24-1412 - WKB Vrijstaande woning Ringkade 3 Beneden-Leeuwen_Controlemoment_02_10-06-2025

Project: WKB Vrijstaande woning Ringkade 3 te Beneden-Leeuwen

Werfadres: Ringkade 3, - Beneden-Leeuwen

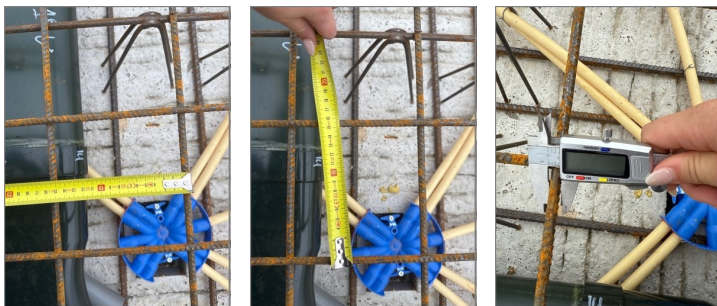
910.06.03Controleer de laslengten

AannemerCheck vooraf de laslengte van de wapening per diameter. Meet op verschillende plaatsen in het werk met een duimstok de laslengte per diameter op van aangebrachte wapening. Maak hiervan foto's en omschrijf dat de laslengte van de wapening akkoord is.

De laslengten voldoen conform tekenwerk.

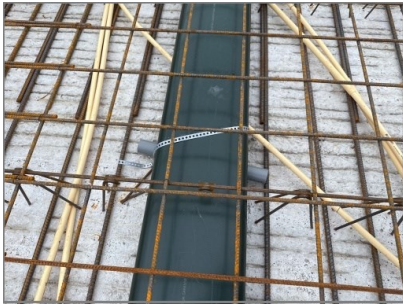
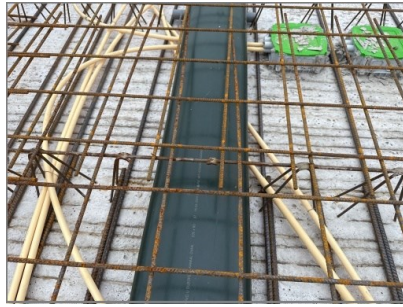
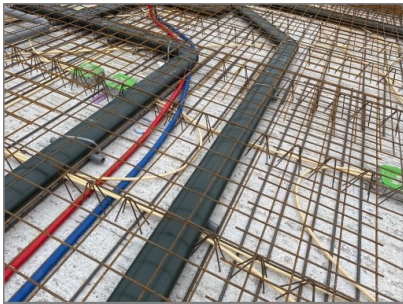
910.06.06Controleer of de tralieliggers zijn doorgeknipt en of de voorgeschreven maatregelen van de fabrikant voor het doorknippen van de tralie ligger zijn uitgevoerd

AannemerCheck vooraf op tekening van de fabrikant welke maatregelen de fabrikant voorschrijft als de tralieligger van de breedplaatvloer wordt doorgeknipt ten behoeve van leidingen etc. Controleer of de voorgeschreven maatregelen van de fabrikant uitgevoerd zijn en maak foto's. Omschrijf dat de voorgeschreven maatregelen voor het doorknippen van de tralieligger zijn uitgevoerd en dat dit akkoord is.

Voldoet conform voorschriften leverancier.

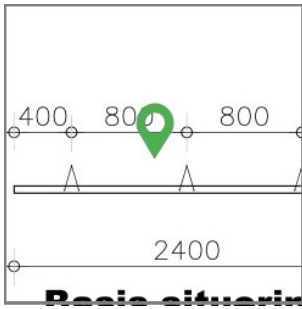
910.07.01Controleer de afleverbon van het aangeleverde betonmengsel ten behoeve van de 1e verdiepingsvloer breedplaat

AannemerCheck vooraf de voorgeschreven betonkwaliteit en controleer of de juiste betonkwaliteit conform voorschriften is geleverd. Maak goede en duidelijke foto's van de afleverbon van de geleverde beton en omschrijf dat de gecontroleerde betonkwaliteit akkoord is.

Wordt nog aangeleverd na stort.

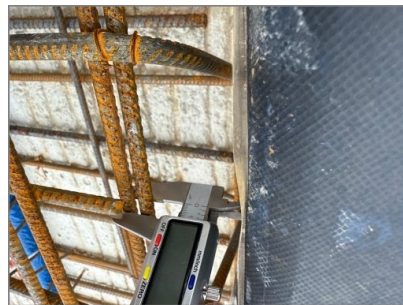
Extra wapening rond 8 t.h.v. Haarspelden toegepast.

Voldoet conform detaillering.

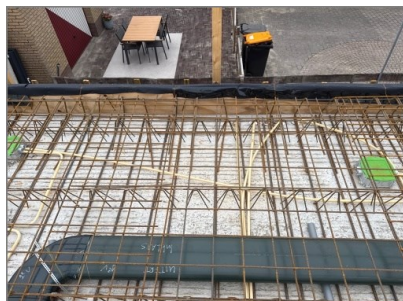
5x rond 8, voldoet conform tekenwerk

voldoet.
